**ORD. D.G.A. N° 232**

- ANT.:** ORD. SEA N°202699102272 de fecha 26 de marzo de 2026 que solicita informe a partir del recurso de reclamación interpuesto en contra de la R.E. 20251100133/2025 atingente a la DIA del proyecto "Rehabilitación y Ampliación de Mini central Hidroeléctrica de Pasada Los Maquis de 1 MW, dentro de la Zona de Interés Turístico Chelenko, en la Localidad de Puerto Guadal" cuyo proponente es Empresa Eléctrica de Aisén S.A..
- MAT.:** Se pronuncia sobre el recurso de reclamación señalado en el Ant.

**DE: DIRECCIÓN GENERAL DE AGUAS**

**A: DIRECCIÓN EJECUTIVA  
SERVICIO DE EVALUACIÓN AMBIENTAL**

**Figura 2.** Procedimiento para la determinación del caudal ambiental

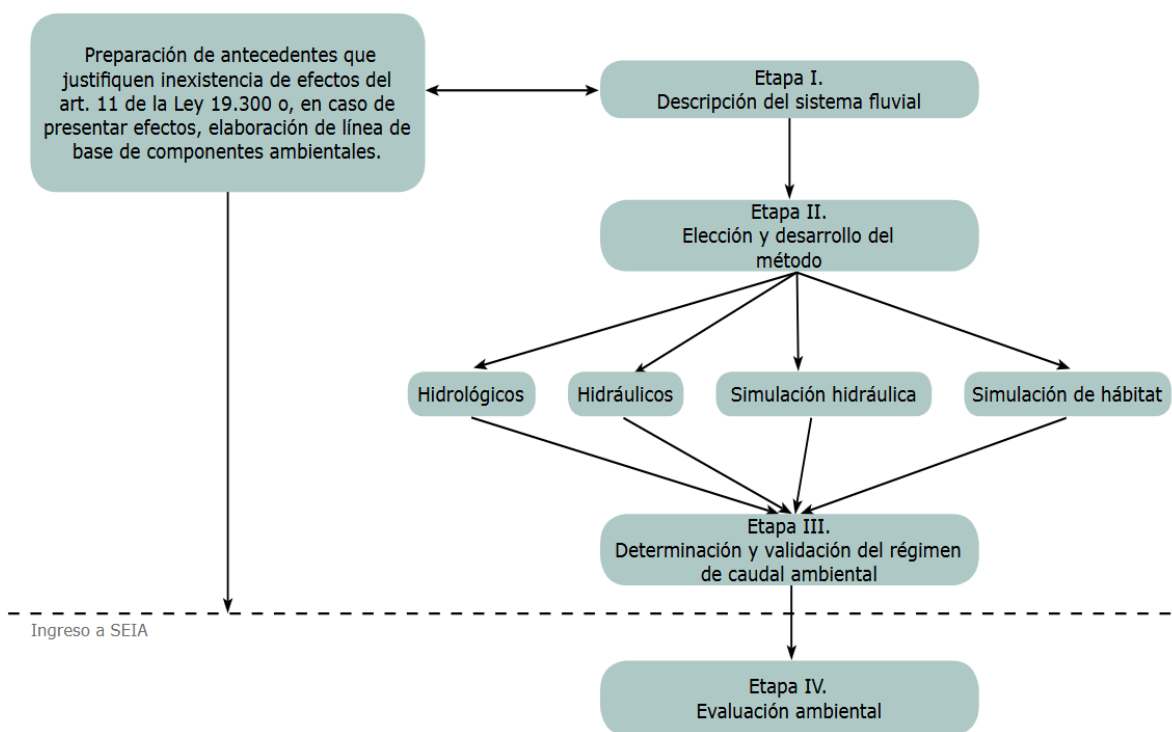
- b) Téngase presente que la "Guía metodológica para determinar el caudal ambiental para centrales hidroeléctricas en el SEIA" (SEA, 2016) tiene como objetivo general "contribuir a uniformar criterios para la determinación del régimen de caudal ambiental en proyectos de centrales hidroeléctricas que se presentan al SEIA", según se indica en el mismo documento. La guía presenta un procedimiento para seleccionar, dentro de un grupo de métodos, el más adecuado para calcular el caudal ambiental, considerando la valoración de los servicios ecosistémicos, los usos antrópicos existentes en un cauce y las características del proyecto. En consideración, en la guía se proponen 4 etapas para la determinación y aplicación de un régimen de caudal ambiental, según se muestra en la Figura 2, las cuáles fueron aplicadas íntegramente por el titular en el mencionado Anexo 3.17.

**Figura 5.** Punto de paso del caudal ambiental (en círculo rojo)

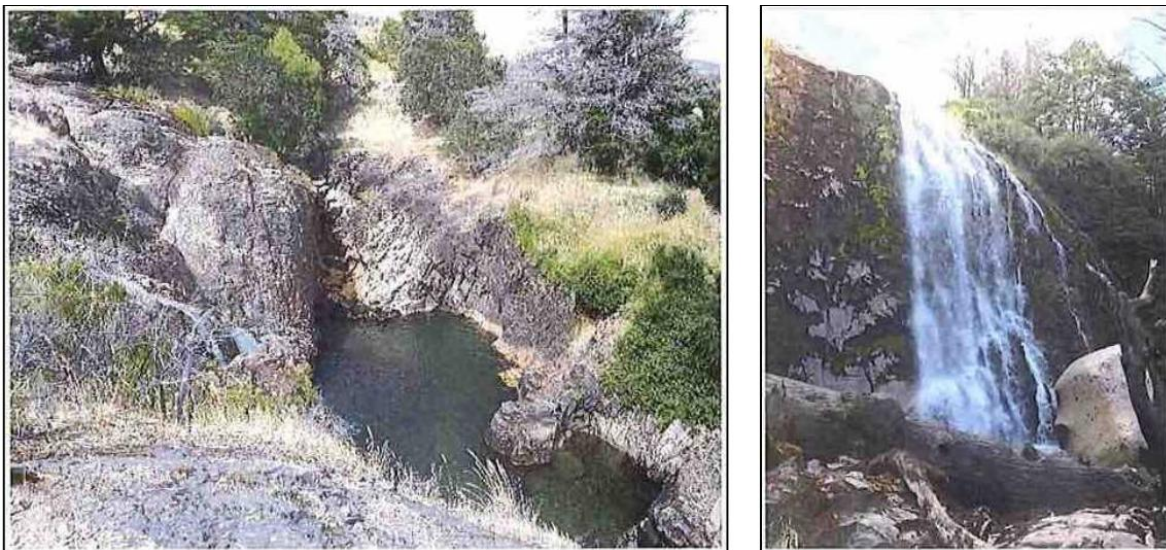
- e) El proyecto en su condición de diseño posee una bocatoma que permite el paso de 370 L/s hacia la cascada, de modo que se aseguraría un cumplimiento del caudal ambiental determinado mediante las expresiones teóricas. En la Figura 5 se muestra una fotografía de la bocatoma, en la cual se identifica el punto donde ocurre el paso del caudal ambiental.

**Gráfico 1.** Caudales medios Mensuales Río Los Maquis. Escenario con y sin proyecto.  
**Fuente:** Elaboración propia en base a expediente de Evaluación ambiental.

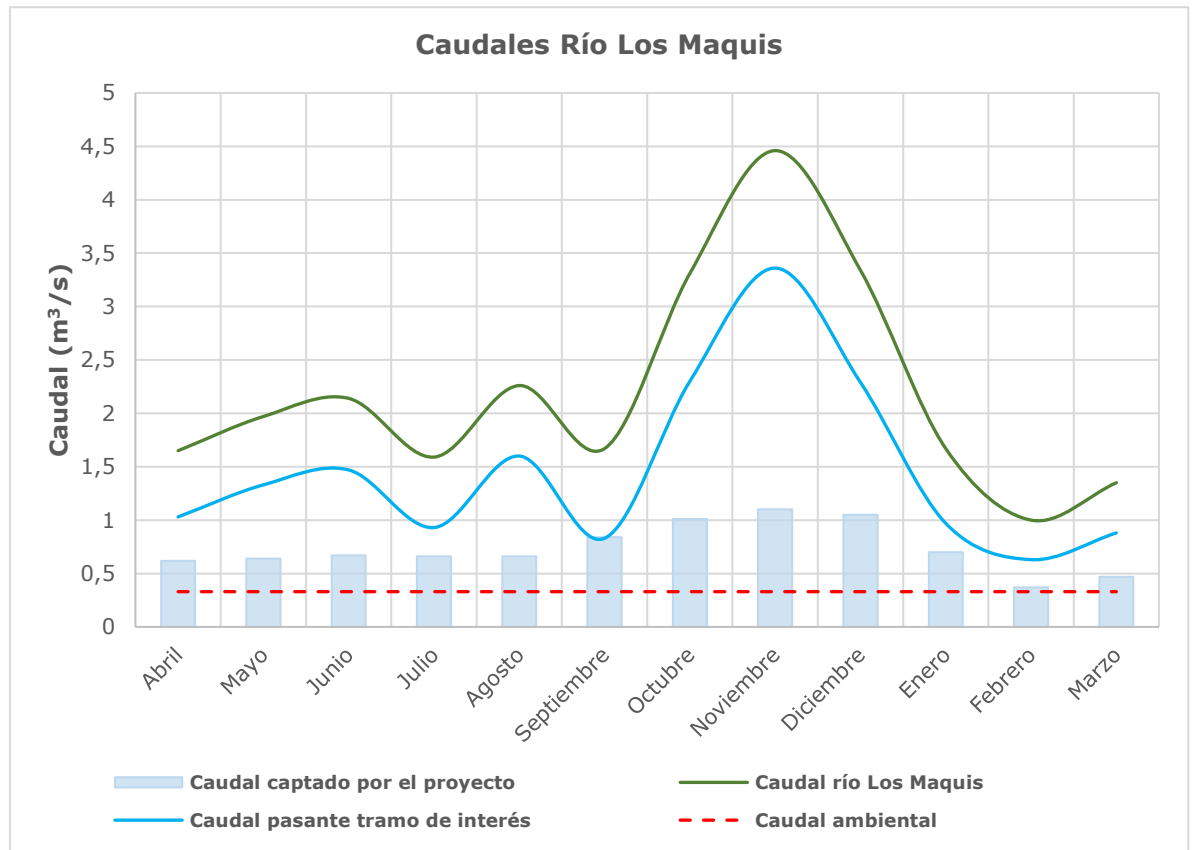
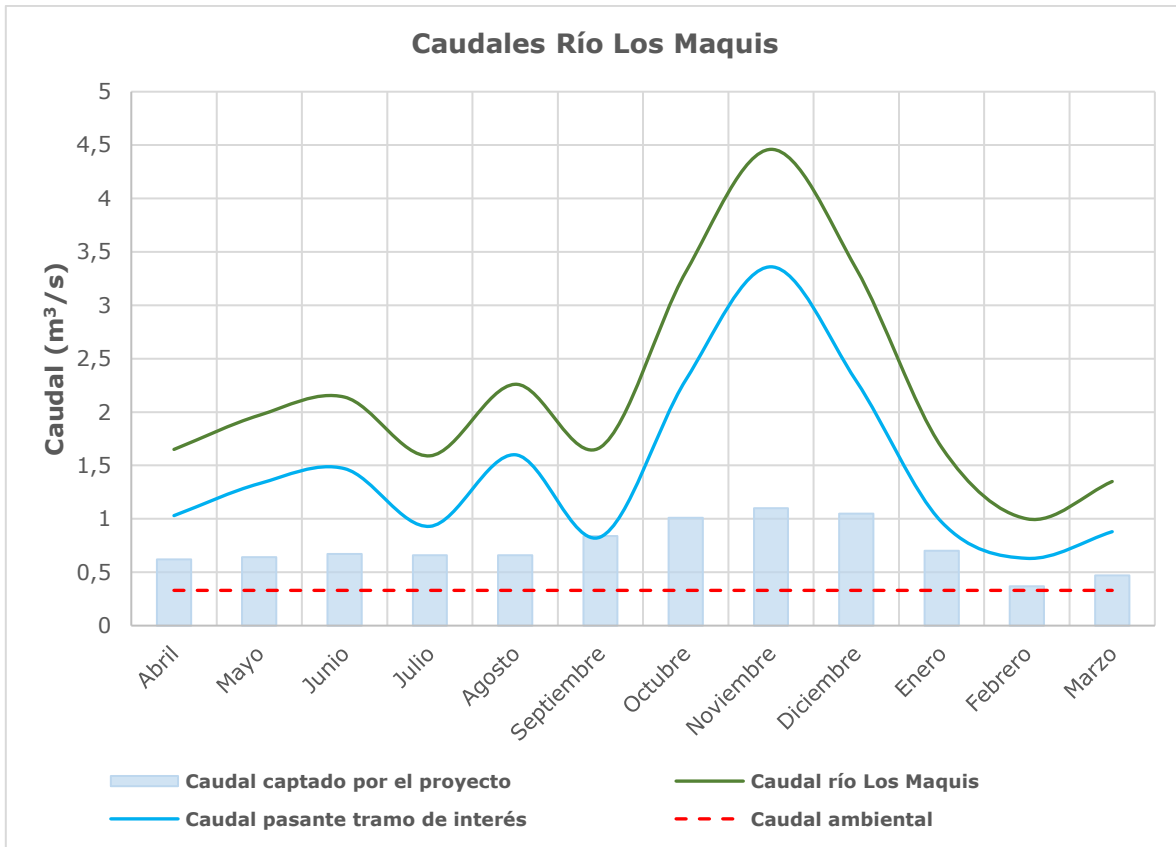
Gráfico 1 evidencia que el proyecto no altera el patrón estacional del río, sino que caudal captado se reduce parcialmente, manteniendo siempre el caudal ambiental. El tramo de interés conserva un régimen de flujo continuo durante todo el año. La mayor parte del excedente hídrico en períodos de alta escorrentía continúa por el cauce natural. El efecto sobre caudal del escenario con proyecto es acotado, respetando el régimen natural y la estacionalidad del río.

**Gráfico 2.** Caudales medios mensuales Río Los Maquis. Escenario con y sin proyecto bajo efectos de cambio climático.

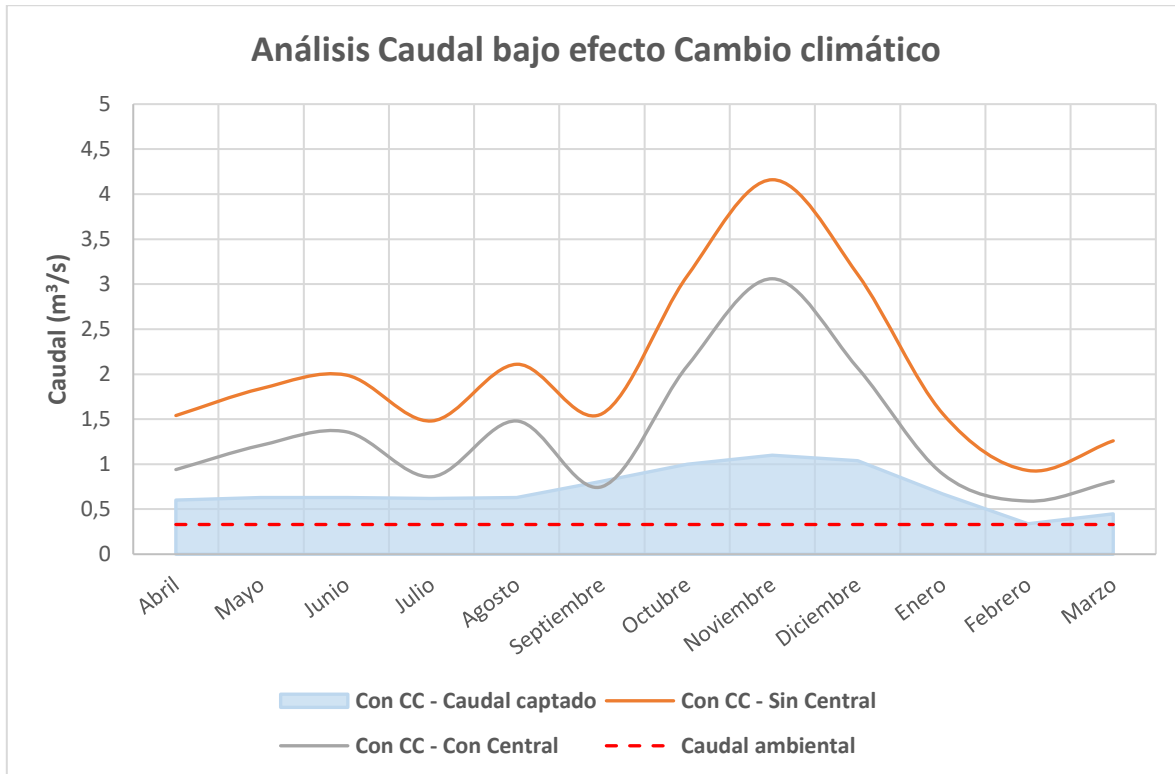
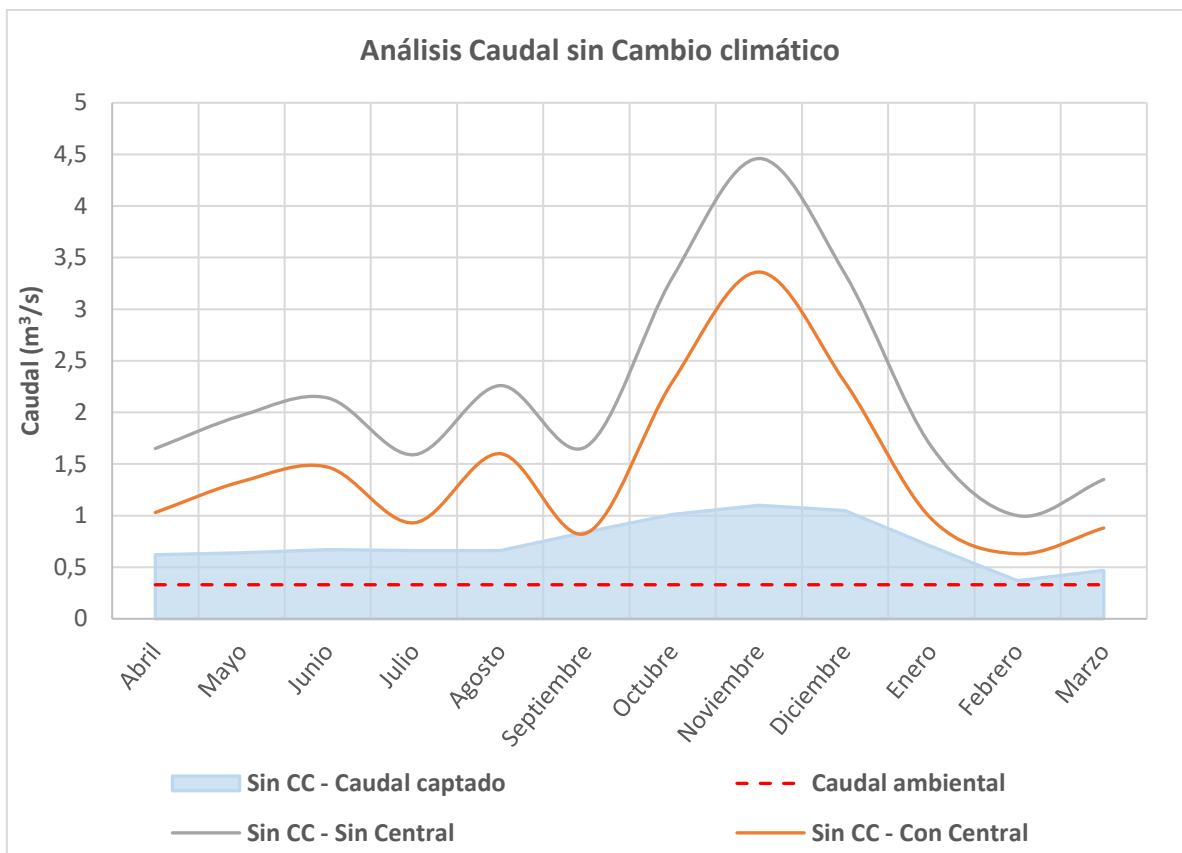
El Gráfico 2, de análisis de caudal bajo escenarios con cambio climático, muestra que el río Los Maquis mantiene un régimen estacional comparable al actual, y la operación del proyecto continúa garantizando el cumplimiento permanente del caudal ambiental. La captación se concentra en períodos de mayor oferta hídrica, mientras que el caudal pasante asegura la continuidad hidráulica y las condiciones ecológicas del tramo de interés.
